全国电器附件标准化技术委员会

关于一种带触点保护机构的延长线插座结构是否属于 GB/T 2099 标准中结构的回复函

图通领公司插座防触电保护结构原理图

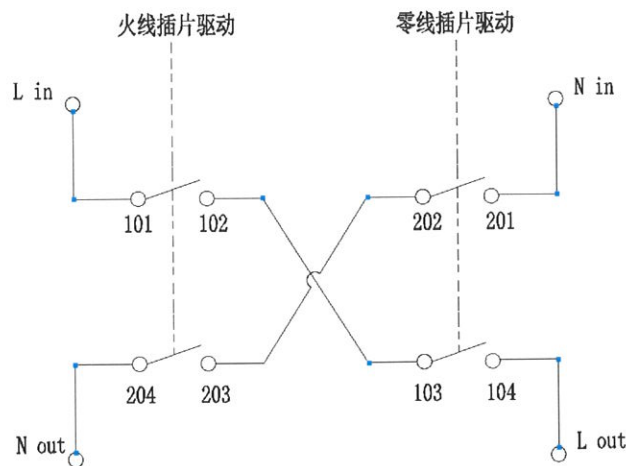
根据 GB/T 2099.1-2008《家用和类似用途插头插座 第 1 部分：通用要求》、GB/T 2099.7-2015《家用和类似用途插头插座第 2-7 部分：延长线插座的特殊要求》以及来函所述该“带触点保护机构的延长线插座”的结构（见下图），该结构产品不在 GB/T 2099.1-2008、GB/T 2099.7-2015 标准范围内。
